Metsa tn 10 ja Metsa tn 12 katastriüksuste ja lähiala DETAILPLANEERING

Planeeringu eelnõu avaliku väljapaneku tulemuste avalik arutelu

20. juuni 2022

Olemasoleva haljastuse säilitamine 2

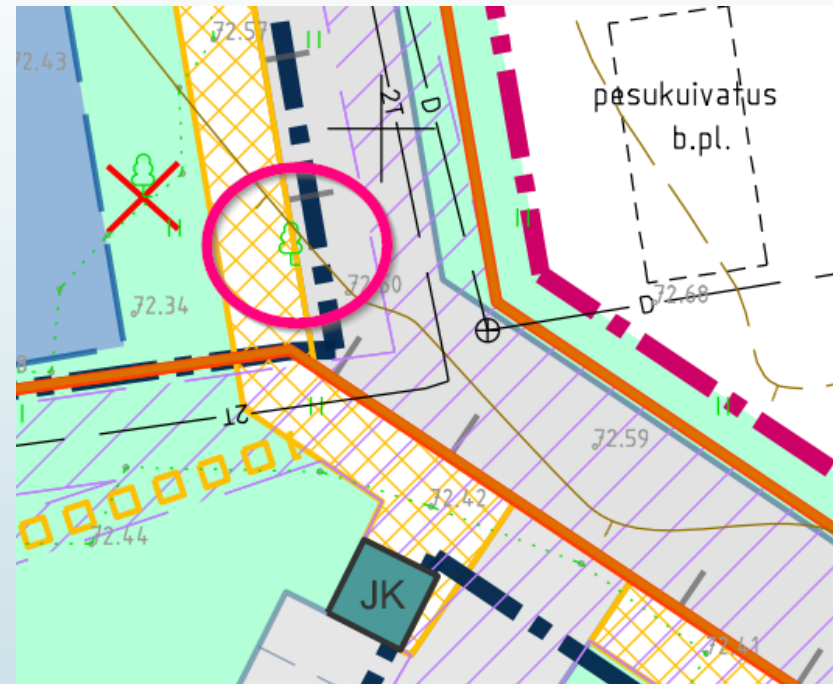
Arvestades kaasaegseid linnaplaneerimise seisukohti on põhjendamatu detailplaneeringus esitatud parkimishnormi kasutamine ning alal kogu olemasoleva haljastuse likvideerimine. *M. Kuusik*

Hoonestuse kavandamine

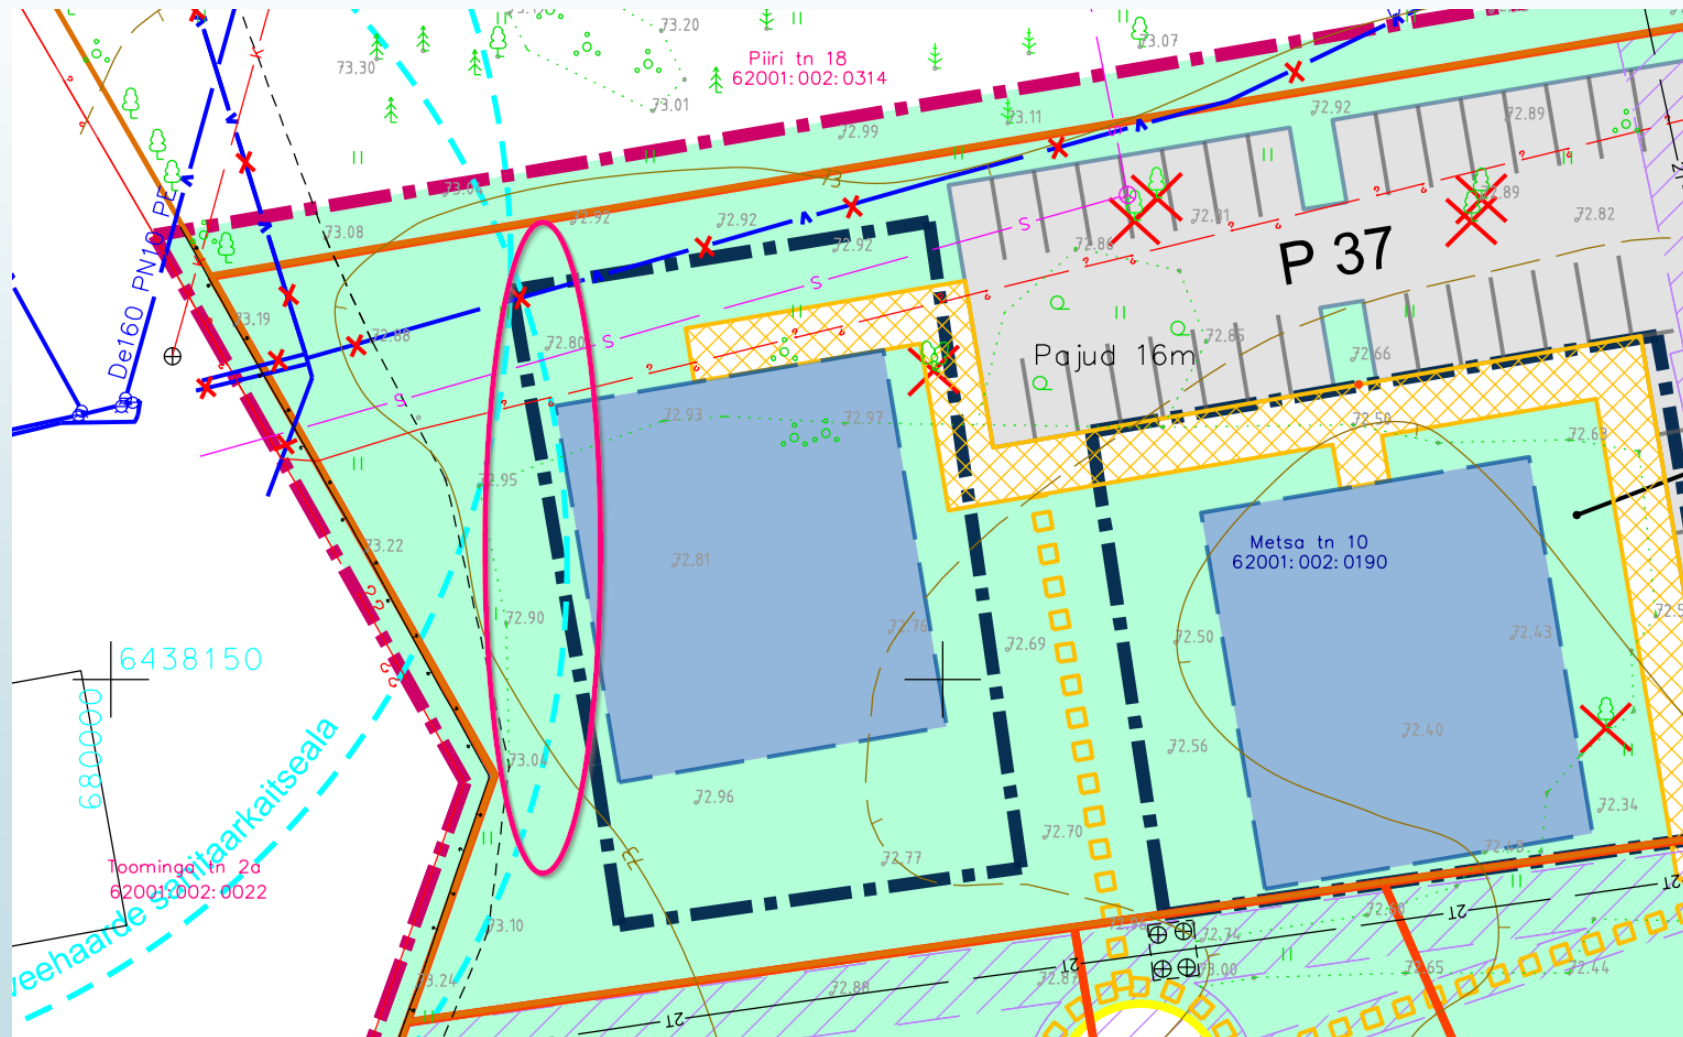
- Puurkaevude (katastri nr 8573, keskkonnaregistri kood PRK0008573 ja katastri nr 8574, keskkonnaregistri kood PRK0008574) sanitaarkaitsealadele jääb osaliselt haljasala, planeeritav vee- ja kanalisatsioonitorustik, Metsa tn 10 majade liitumiskilp ning hoonestusala piir. Kanalisatsioonitorustiku rajamine ja liitumiskilbi paigaldamine veehaarde sanitaarkaitsealale ei ole lubatud. Kuna vastavalt VeeS § 151 lg 2 on majandustegevus veehaarde sanitaarkaitsealal keelatud, siis tuleb krundi hoonestusala piir kavandada väljapoole veehaarde sanitaarkaitseala. Samuti tuleks Metsa tn 10 kinnistule planeeritav vasakpoolne hoone kavandada puurkaevu nr PRK0008574 sanitaarkaitsealast kaugemale, et ehitustegevus ei ulatuks sanitaarkaitsealale. *Keskkonnaamet*

Juurdepääsud uutele kruntidele

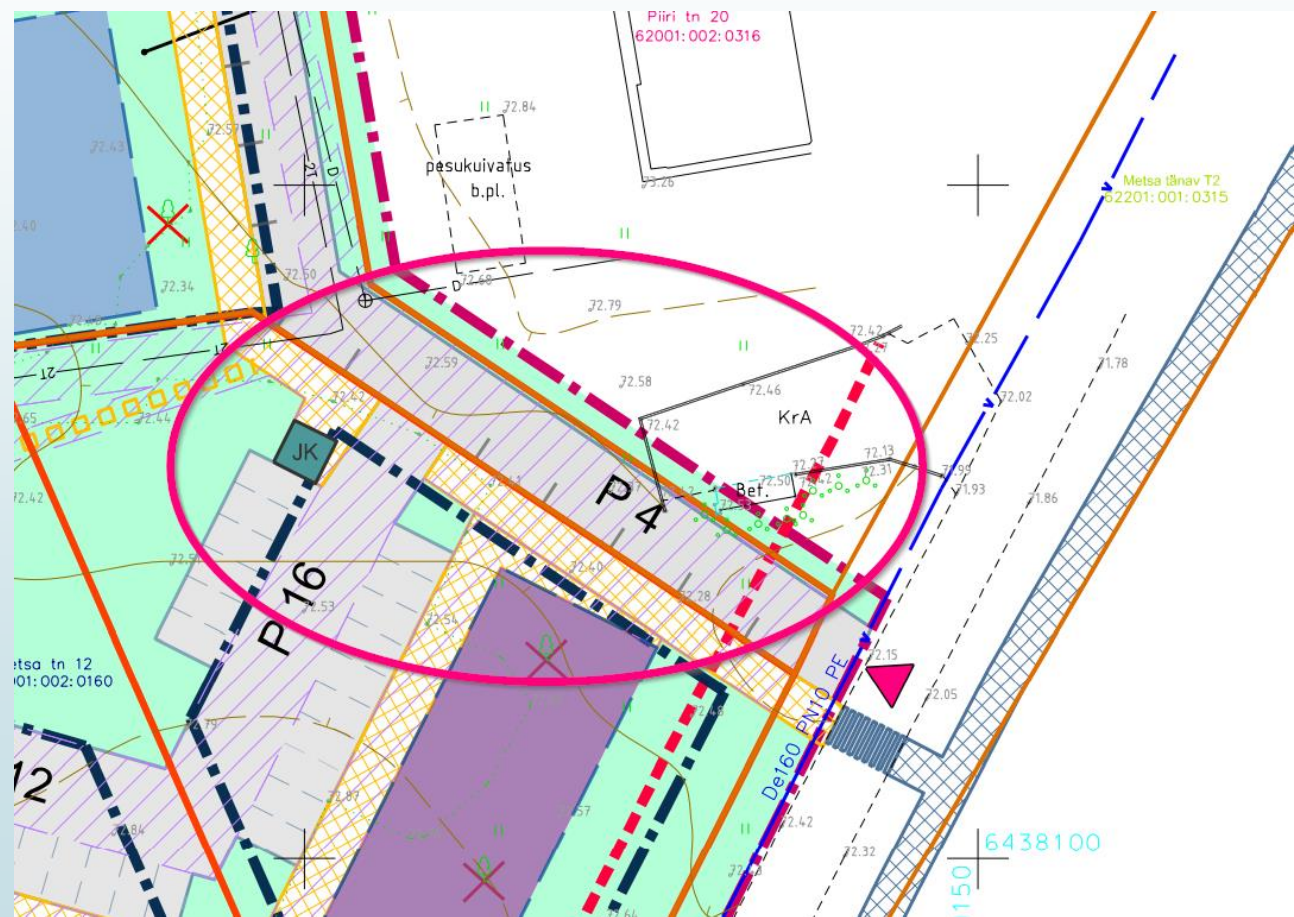
- ▶ Kavandatav juurdepääsutee Metsa tänavalt on esimeses lõigus täpselt vastu Piiri tn. 20 kinnistu piiri. Teed tuleks krundi piirist kaugemale liigutada, et oleks tagatud sadevee hajutamine planeeritavatel kruntidel, mitte Piiri tn. 20 kinnistul. Samuti tuleb ruumi jätta talviste lumekoristustööde tarvis, praeguse lahenduse puhul kuhjatakse lumi Piiri tn. 20 kinnistule. *Piiri tn 20*
- ▶ Tee ei saa kulgeda sirglõikudena, vaid tuleb tagada nõutavad raadiused/pöörded/geomeetria. Juurdepääsutee osas liikluslahendus ei sobi, sest sõidukite pöörderaadiustega ei ole arvestatud! Ristmikel ja mahasõitudel on omad projekteerimisnõudeid, planeeringu lahenduses sellega arvestatud ei ole. Kui kanda joonisele pöörderaadisused, tullakse Piiri tn 20 kinnisasjale. *Piiri tn 20*

Juurdepääsud uutele kruntidele

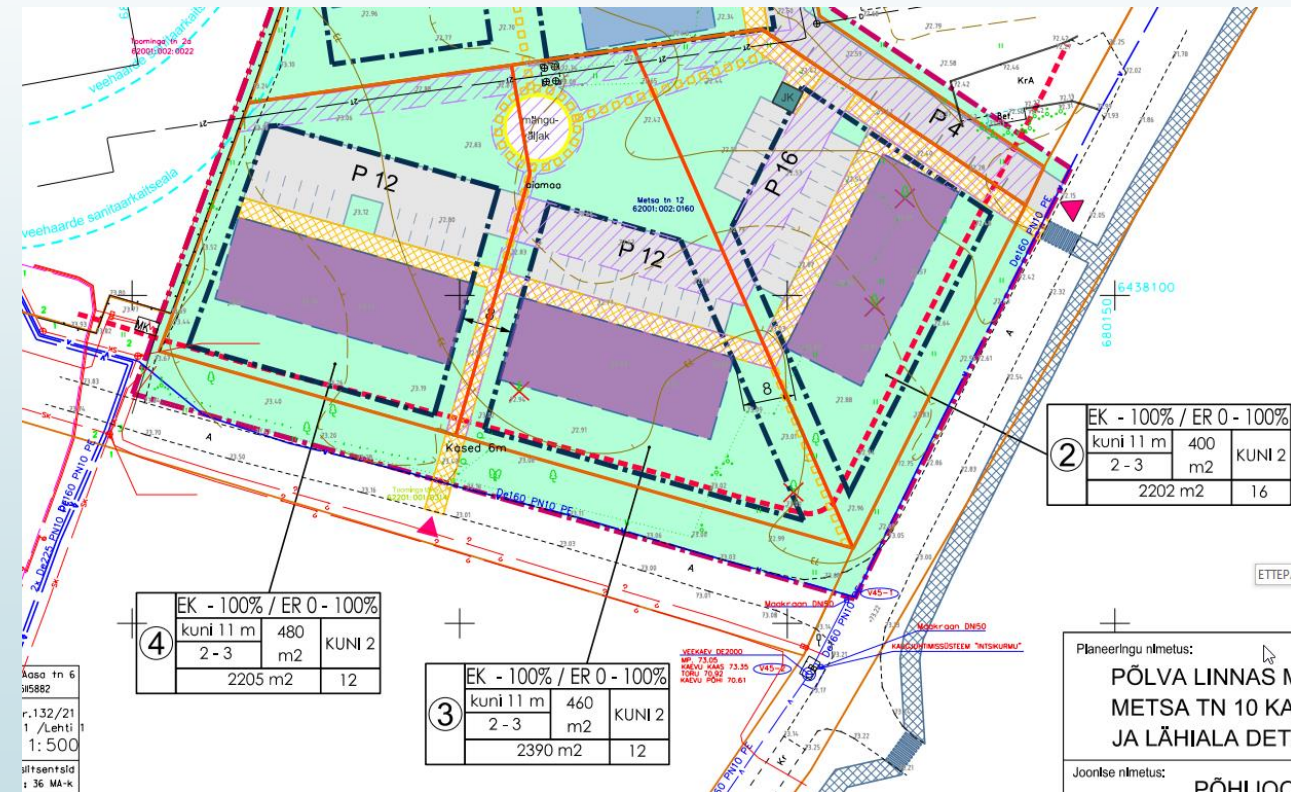
- Pos. 2, 3, (4) parklad võiksid jääda Toominga ja Metsa tänava poolsesse külge, siis tekiks rahulik, turvaline ja ohutu siseõu nii lastele kui ka täiskasvanutele. Praeguse lahenduse puhul on mänguväljakust parklani kohati ainult 5-6m, mis laste ohutuse ja turvalisuse huvides võiks olla paremini läbi mõeldud ja lahendatud. *Piiri tn 20*

Parkimiskohad

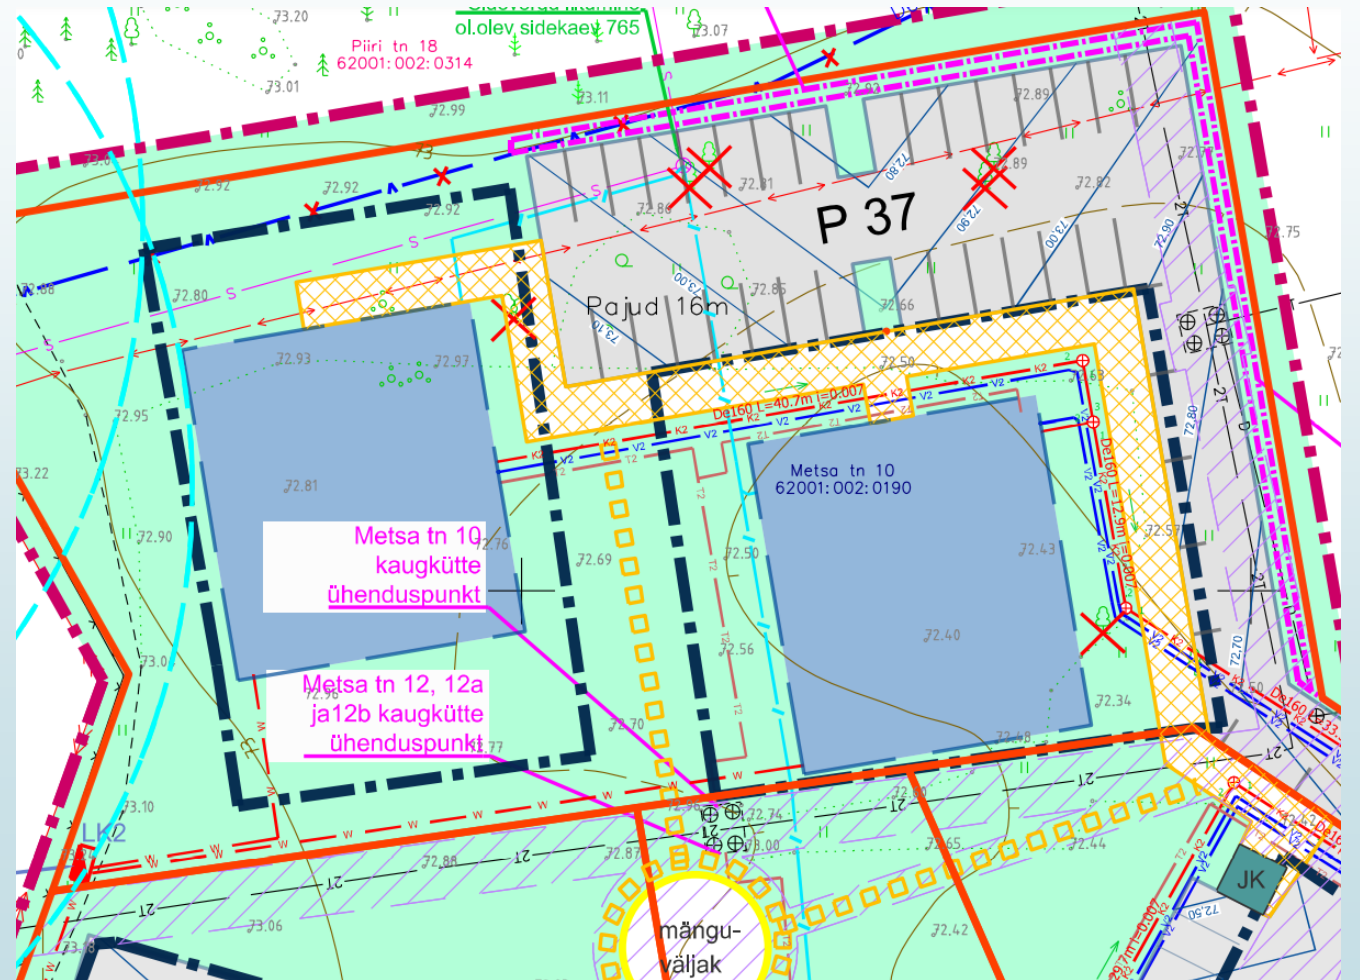
Standardis on minimaalne parkimiskoha laius 2,6-2,7 m, 90° nurga all kavandatud parklas kahe-suunalist liikumist tagava sõiduala laiuse 7-7,5 m.

0° parkimise puhul on minimaalne sõiduala laius ühesuunalise liikumise puhul 2,5 m.

Parkimiskoha laius on joonistel 2,5 m, puudub manööverdamisruum.

Taristu ümberehitamine ja paiknemine 1

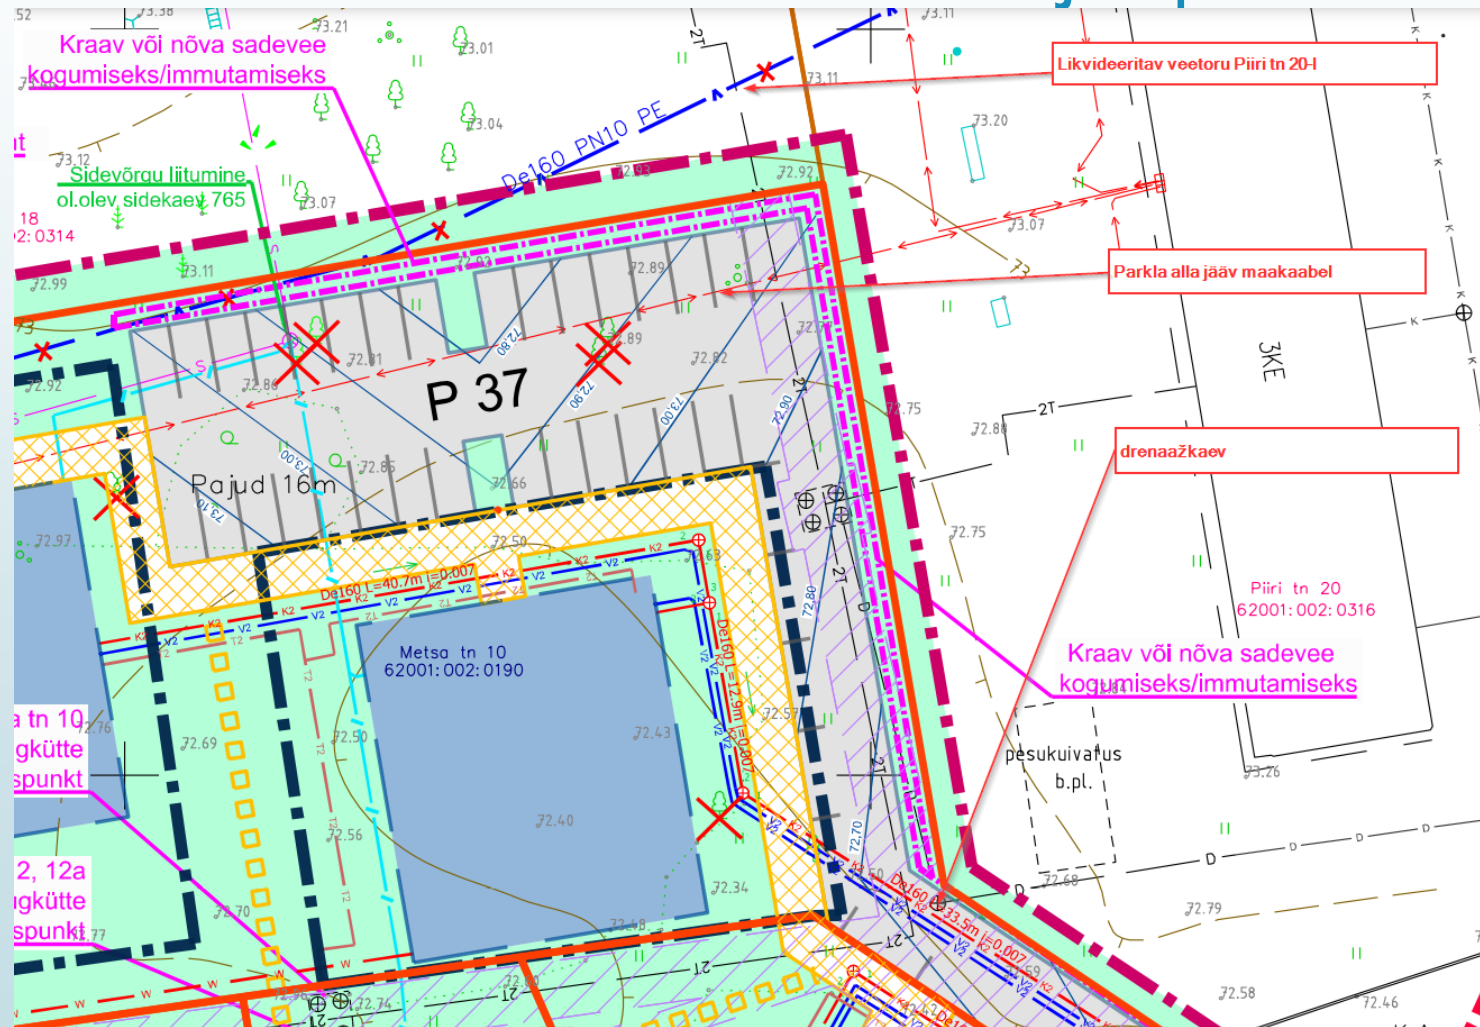
- ▶ Põhijoonisel näidatud likvideeritav veetorustik, mis ulatub ka Piiri tn 20 krundile, tingmärkidest viide likvideeritavale objektile puudu? Kas Piiri tn 20 on see kooskõlastatud, kas ehitustöödega kavandatakse tulla ka Piiri tn 20 maaüksusele?
Piiri tn 20

- ▶ Kuidas lahendatakse kõrguslikult vee ja kanalisatsioonitrasside (torustikud, kaevud) rajamine? Planeeringus puudub viide, et tehnovõrkude osadele teostatakse eraldi tööprojektid. Antud planeeringu lahendusest ei selgu, kas kõrguslikult toimib iseoolne reoveekanaliseeritorustik või on siiski reoveeäravooluks vajalik rajada ka pumpla. *Piiri tn 20*

- ▶ Kui sügaval asub elektrimaakaabel? Kas parkimisala rajamisega võib kahjustada saada ka Piiri tn 20 kinnisasjal liitumiskilpi kulgev maakaabelliin? Kavandades kaabli peale parkimisala, ei tule planeeringulahendusest välja, kas kaablit on vajalik täiendavalt kaitsta poolitatava kaitsetoruga või tõsta ringi teise asukohta. Planeeringuga antakse lahendused ka tehnovõrkude võimalikele asukohtadele, antud maakaablile on lahendus andmata. *Piiri tn 20*

ETTEPANEKUD Jäätmekäitlus

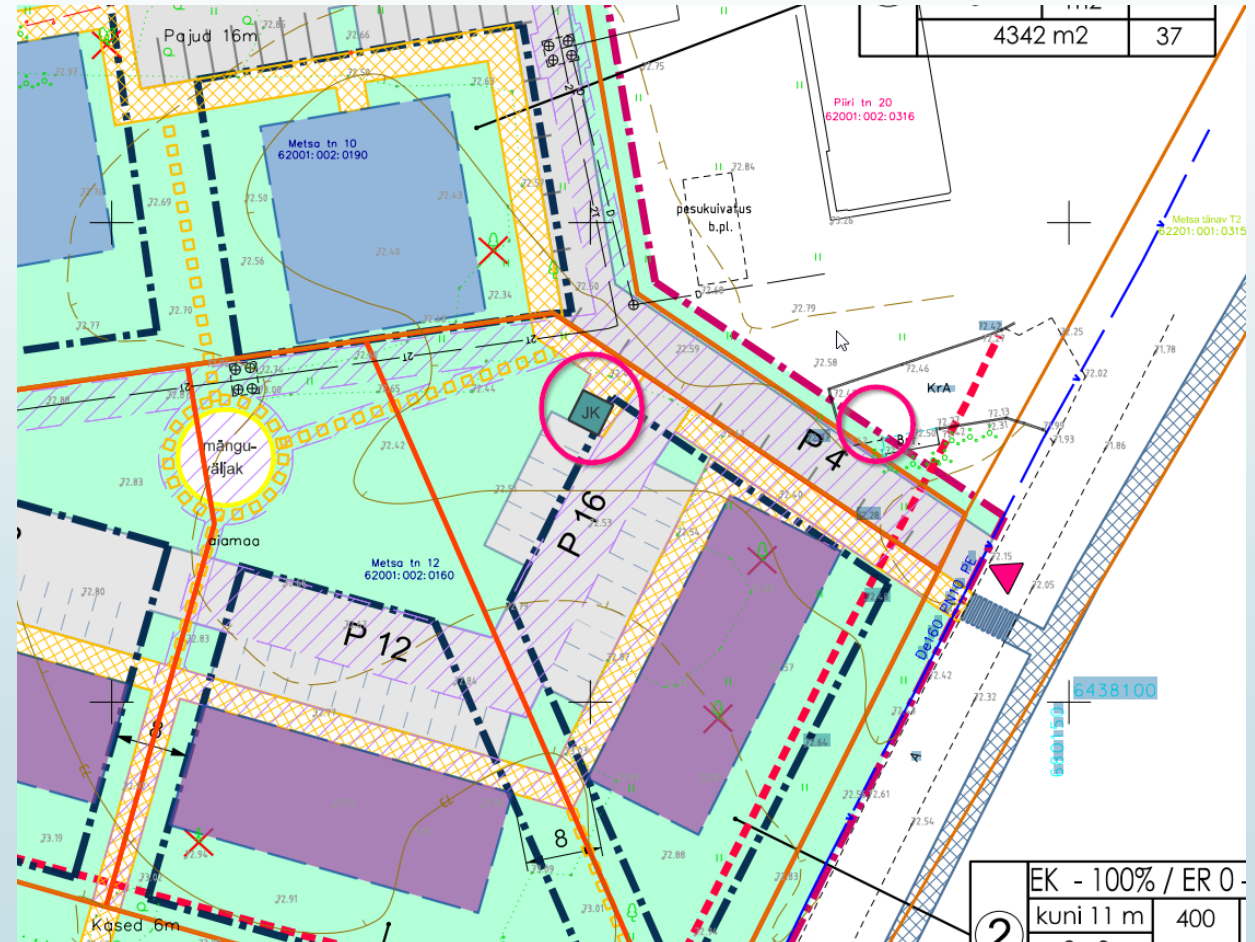
- ▶ Planeeringus on kavandatud nelja viie elamu peale kokku üks jäätmete kogumiskoht mis asub positsioonil 2. Põlva valla jäätmehoolduseeskirja järgi tuleb jäätmete liigiti kogumine korraldada oma kinnisasjal.
